公共工程生態檢核自評表

工程基本資料	計畫及工程名稱	縣市管河川及區域排水整體改善計畫 -防洪綜合治理計畫 埔心溪下中福支線斷面 15.1 至斷面 18 護岸治理工程(含改建無名橋 6 及黃厝橋)	設計單位	崇峻工程顧問有限公司
	工程期程	300 日曆天	監造廠商	崇峻工程顧問有限公司
	主辦機關	桃園市政府水務局	營造廠商	興興營造有限公司
	基地位置	地點： <u>桃園</u> 市(縣) <u>蘆竹</u> 區(鄉、鎮、市) <u>中福</u> 里(村) TWD97 座標 X： <u>276389.101</u> Y： <u>2765176.643</u>	工程預算/ 經費(千元)	300,000
	工程目的	因現有河道通水斷面不足，故改建現況護岸及橋梁，藉以增加通水面積，協助排洪。		
	工程類型	☐ 交通、 ☐ 港灣、 ☒ 水利、 ☐ 環保、 ☐ 水土保持、 ☐ 景觀、 ☐ 步道、 ☐ 其他_____		
	工程概要	新建擋土牆共 L=1083m；護岸加高共 L=168m；新建 L 型牆 L=772m；橋樑改建(版橋)2 座。		
	預期效益	本工程施作完成後，可保護桃園市蘆竹區福興二街及下中福段河岸周邊居民生命財產之安全。		
階段	檢核項目	評估內容	檢核事項	
工程計畫核定階段	一、專業參與	生態背景人員	是否有生態背景人員參與，協助蒐集調查生態資料、評估生態衝擊、擬定生態保育原則？ ☐ 是 ☒ 否： <u>生態團隊進場時為設計階段</u>	
	二、生態資料蒐集調查	地理位置	區位： ☐ 法定自然保護區、 ☒ 一般區 (法定自然保護區包含自然保留區、野生動物保護區、野生動物重要棲息環境、國家公園、國家自然公園、國有林自然保護區、國家重要濕地、海岸保護區…等。)	
		關注物種及重要棲地	1. 是否有關注物種，如保育類動物、特稀有植物、指標物種、老樹或民俗動植物等？ ☐ 是 ☒ 否： <u>生態團隊進場時為設計階段</u> 2. 工址或鄰近地區是否有森林、水系、埤塘、濕地及關注物種之棲地分佈與依賴之生態系統？ ☐ 是 ☒ 否： <u>生態團隊進場時為設計階段</u>

附表 D-02 生態專業人員現場勘查紀錄表

附表 D-03 工程方案之生態評估分析

7. 生態保全對象之照片：

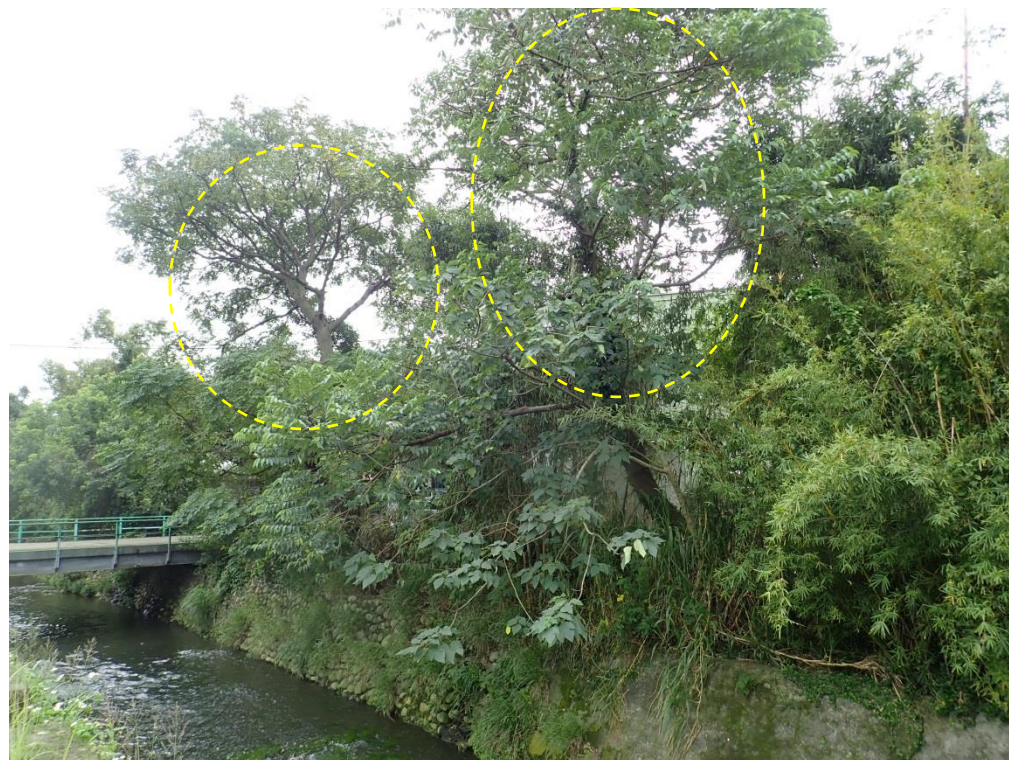
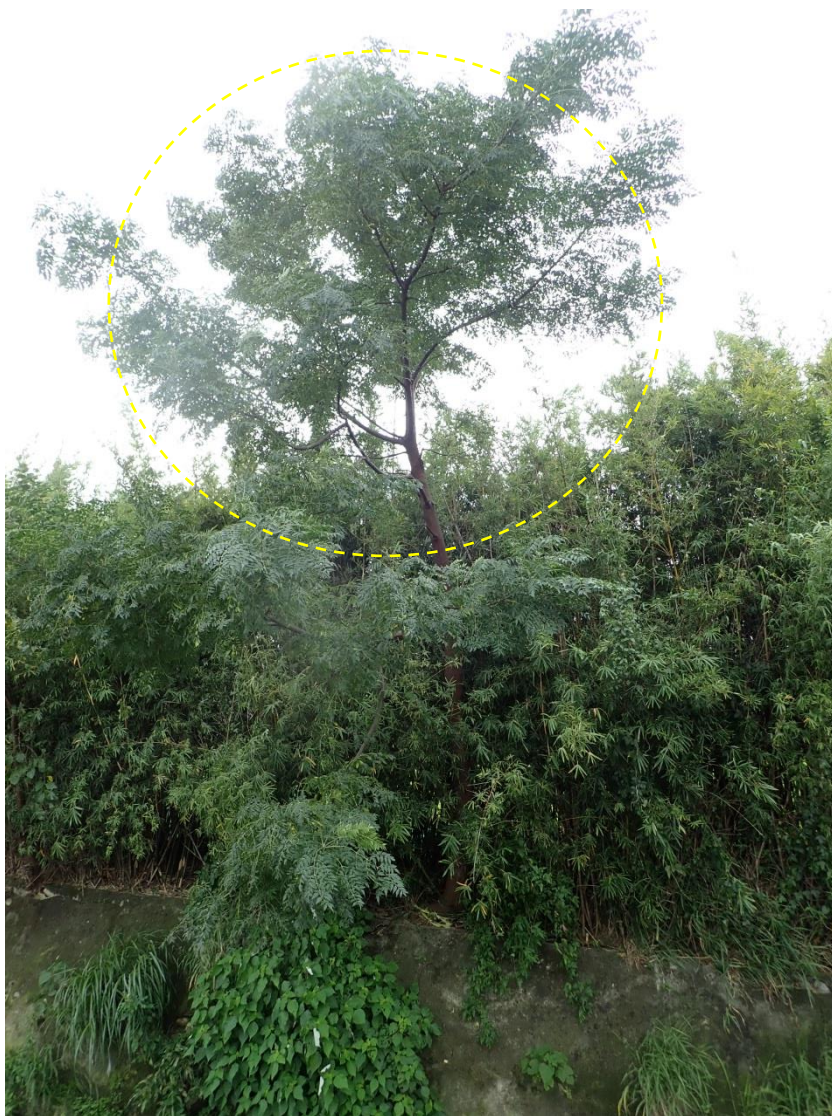
勘查日期	民國 107 年 10 月 25 日	填表日期	民國 107 年 10 月 31 日
紀錄人員	王玠文	勘查地點	工地現場
人員	單位/職稱	參與勘查事項	
王玠文	觀察家生態顧問公司/水域部專員	現場勘查	
鄭暉	觀察家生態顧問公司/工程部專員	現場勘查	
現場勘查意見		處理情形回覆	
提出人員(單位/職稱):王玠文		回覆人員(單位/職稱): 陳宥尹	
觀察家生態顧問有限公司/水域部專員		崇峻工程顧問有限公司/工程師	
1.工程段水量相當豐沛，施工時建議半半施工，引水保持水質不被泥沙污染，類似像下游段一樣。 		1. 感謝專員建議，本案施作時會建議施工廠商採半半施工，保持水池不被汙泥污染。	
2.建議保留左岸之大樹。共 7 棵。(詳細說明於表 D-03 7.生態保全對象之照片中)		2. 感謝專員建議，已於本案編列樹木移植之預備單價，待後續與主辦機關及當地里民討論後再行決議是否保留或移植。

[減輕]-保留 7 棵大樹
